Variante cartografica al PTCP/PTPR presentata dalla variante specifica al piano strutturale del Comune di Viano adottata con Delibera di Consiglio comunale n. 17 del 9/3/2018: intesa sulle modifiche cartografiche al piano territoriale paesistico regionale. (Proposta della Giunta regionale in data 11 giugno 2018, n. 853)

Oggetto: VARIANTE CARTOGRAFICA AL PTCP/PTPR PRESENTATA DALLA VARIANTE SPECIFICA AL PIANO STRUTTURALE DEL COMUNE DI VIANO ADOTTATA CON DELIBERA DI CONSIGLIO COMUNALE N. 17 DEL 9/3/2018. PROPOSTA ALL'ASSEMBLEA LEGISLATIVA DELL'INTESA SULLE MODIFICHE CARTOGRAFICHE AL PIANO TERRITORIALE PAESISTICO REGIONALE.

VARIANTE SPECIFICA 2017

RELAZIONE –MODIFICHE NORMATIVE – VALSAT-VAS

Modifica della Tav 1.2 del PSC “Ambiti e trasformazioni territoriali”**PSC vigente (Scala 1:5000)****PSC variato (Scala 1:5000)**

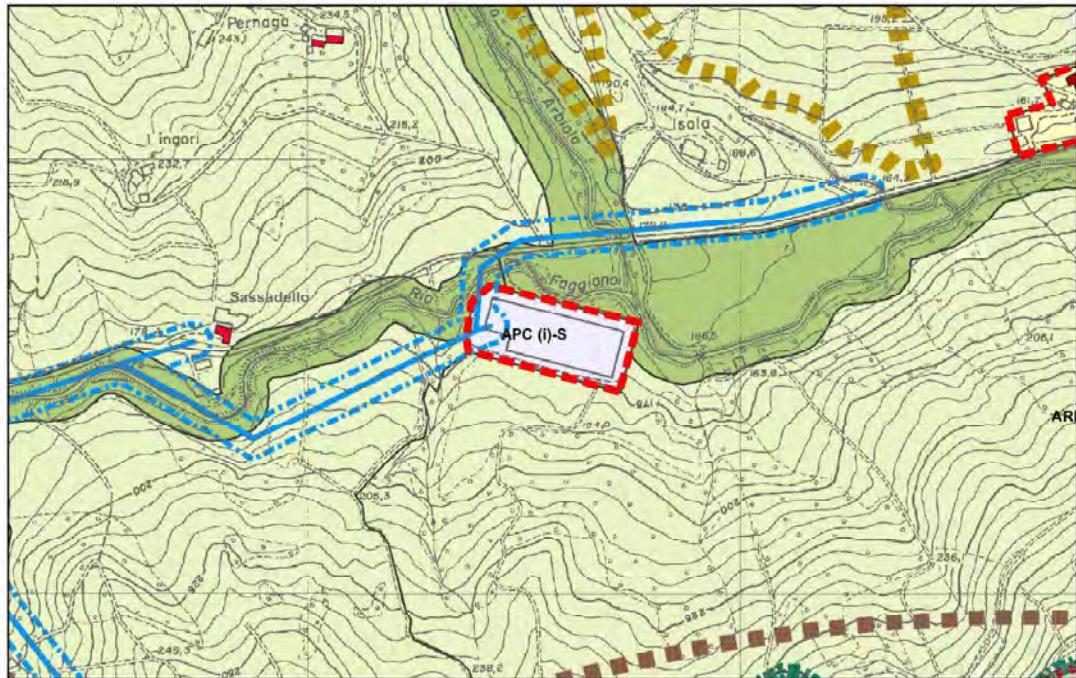
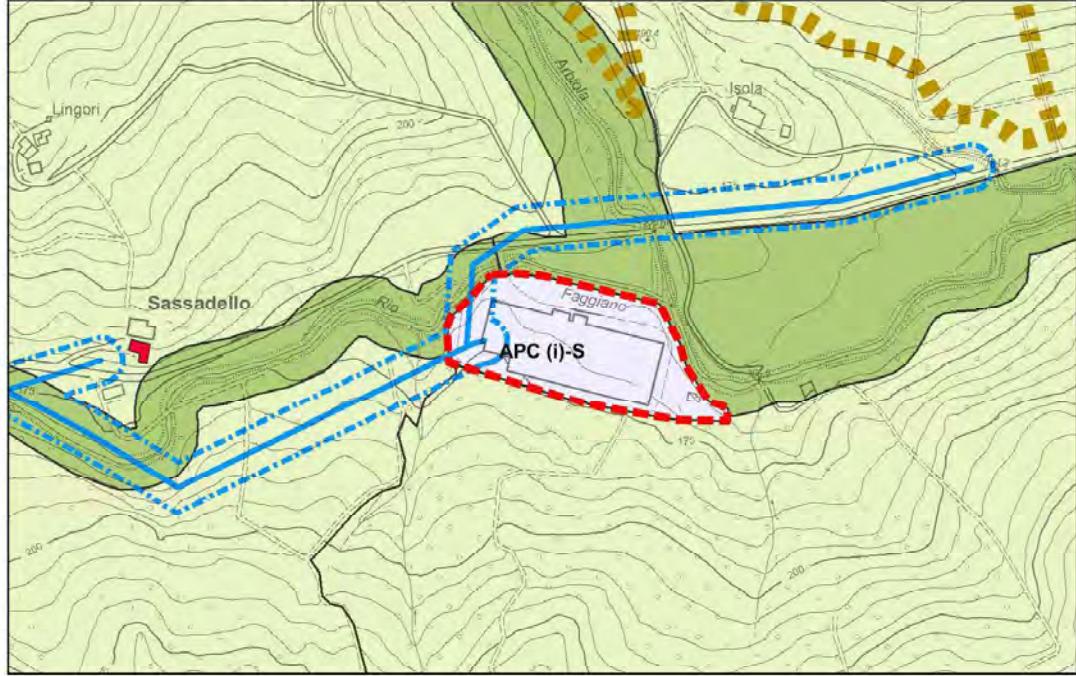
- modifica dell'art.. 47. "Modalità di attuazione degli ambiti APC" delle norme del PSC
- modifica della Tav. 1.2 del PSC vigente
- modifica della Tav 2.2 "Tutele e vincoli di natura ambientale" per l'area in oggetto
- modifiche alle tavv. 3.2 e 4.2 (come detto sopra).

Proposta di modifica della Tav P6 del PTCP vigente “Carta inventario del dissesto (PAI-PTCP) e degli abitati da consolidare e trasferire (L. 445/1908)”

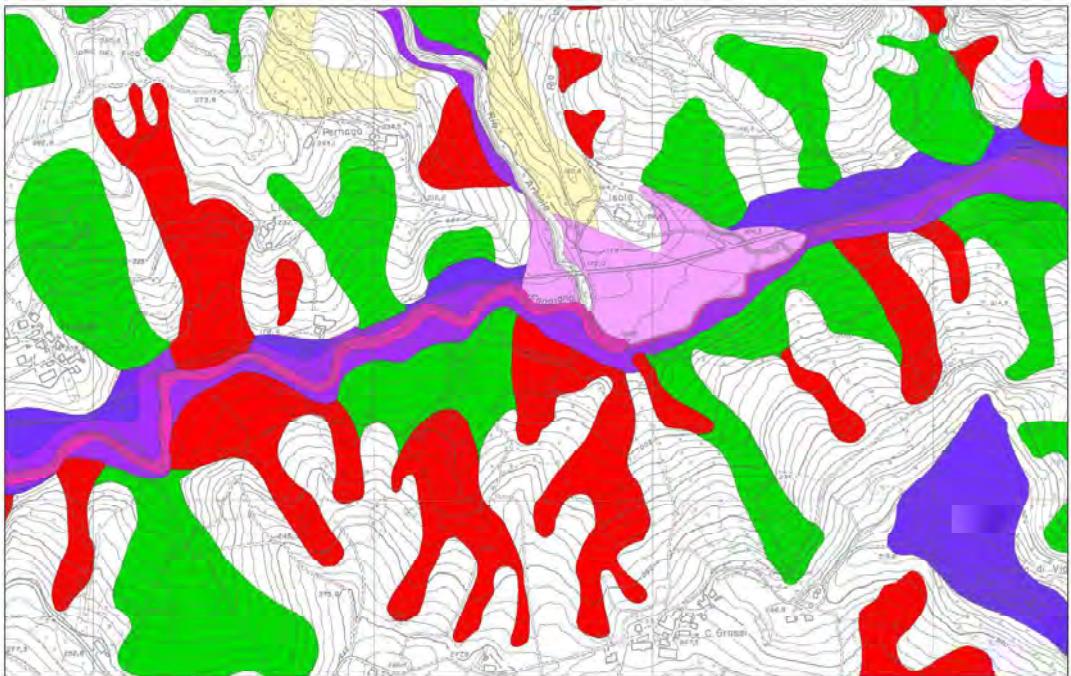
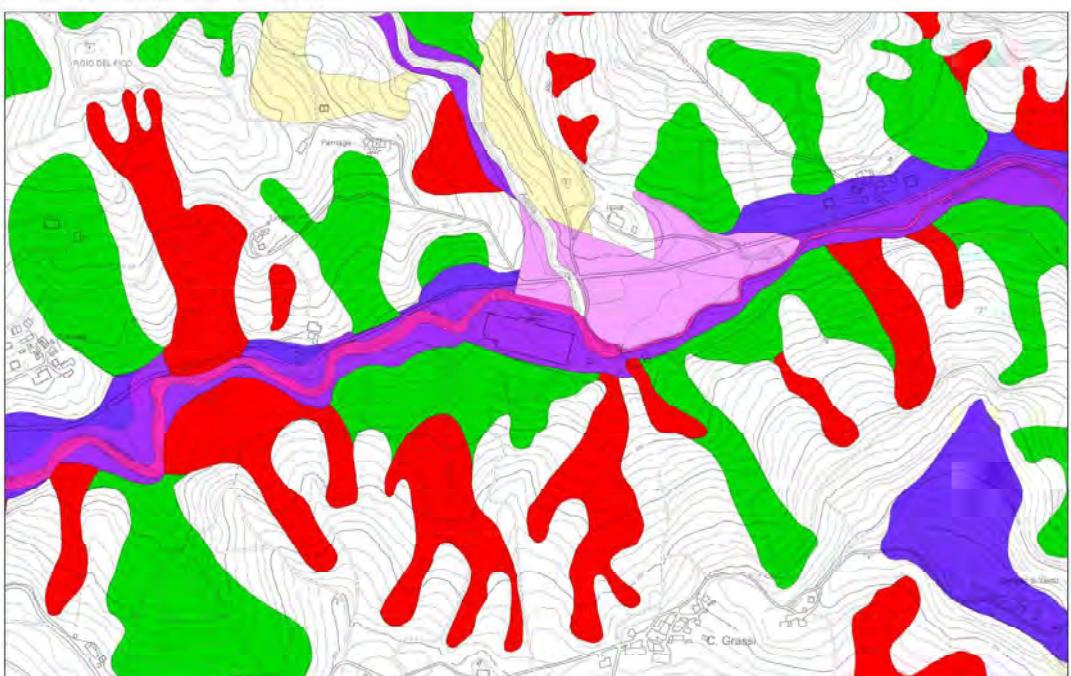
La variante comporta anche la richiesta di modifica alla tav. P6 del PTCP vigente della provincia di Reggio Emilia al fine di rettificare il perimetro e la classificazione della frana che interessa l'area nel piano vigente. Nello specifico, la variante al PTCP attiene solo alla riclassificazione del corpo di frana attiva e alla diversa perimetrazione dei terrazzi "Ee" ed "Em" (cfr. tav. P6)-

- i contenuti della variante cartografica al PTCP/PTPR riguardano la modifica della Tavola P6 "Carta inventario del dissesto (PAI-PTCP) e degli abitati da consolidare e trasferire" del PTCP di Reggio-Emilia, che costituisce approfondimento paesistico del PTPR, riguardante la riperimetrazione e la riclassificazione di un corpo di frana, da attivo a quiescente, interessante l'ambito classificato dal PSC come APC(i)S località Isola di Faggiano - T. Arbiola,

nonché la conseguente diversa perimetrazione delle zone classificate "Depositi alluvionali terrazzati - Em" e "Depositi alluvionali in evoluzione - Ee" interessanti l'area esclusa dal corpo di frana;

Modifica della Tav 3.2 “Tutele e vincoli di natura ambientale”**PSC vigente (Scala 1:5000)**

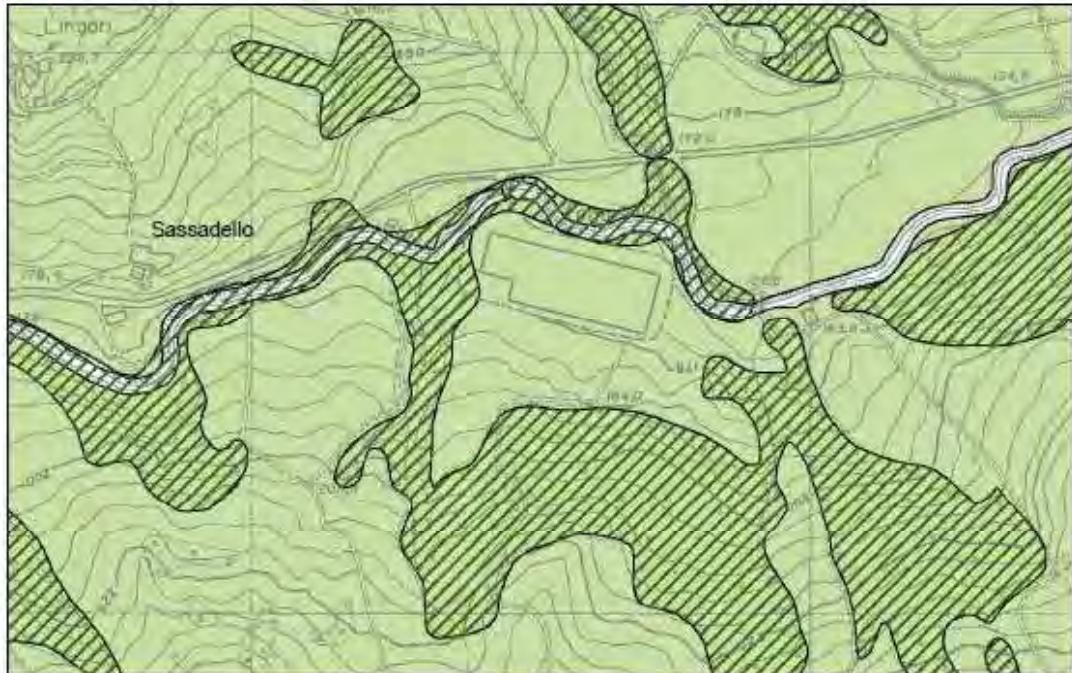
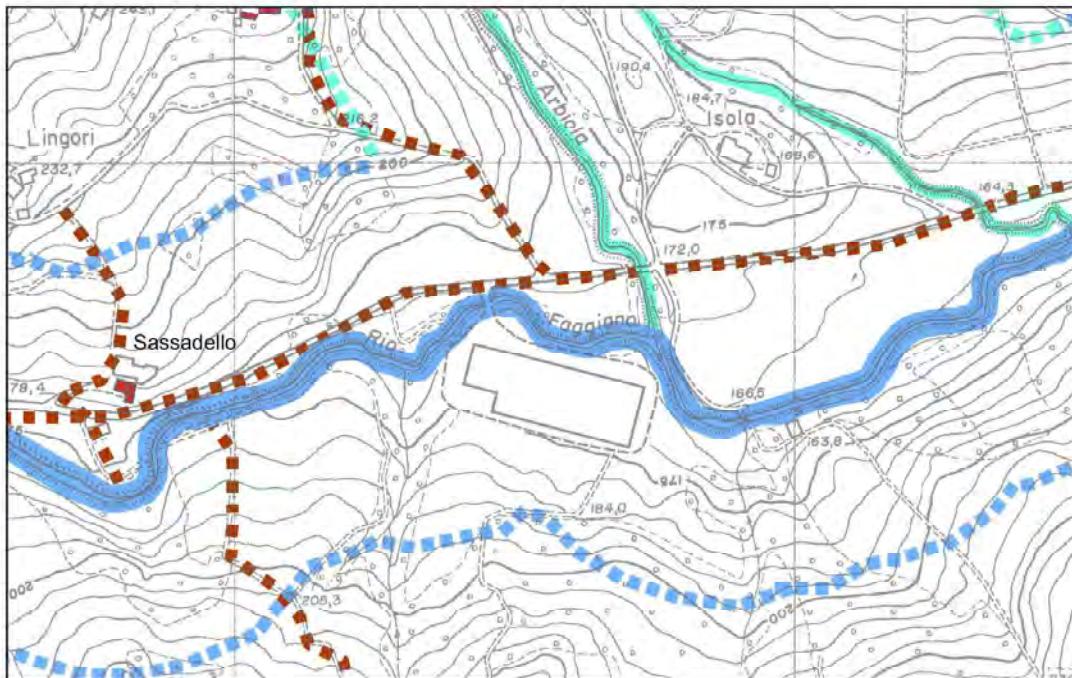
Si fa notare inoltre che nella cartografia è rappresentato il rio Faggiano nel tracciato rettificato: tale rettifica è avvenuta prima dell'adozione del PTPR e prima del PTCP '99 così come verificabile dalle foto aeree del 1994, anche se non riportata nella CTR. La rettifica è invece presente nel DBT attuale. Di conseguenza, ai sensi del comma 5, art. 2 delle NA del PTCP, nello stralcio cartografico di proposta di modifica della tav. P6 del PTCP è stato indicato il tracciato nello stato attuale (rettificato), così come nelle tavole del PSC 1.2, 2.2, 3.2 e 4.2.
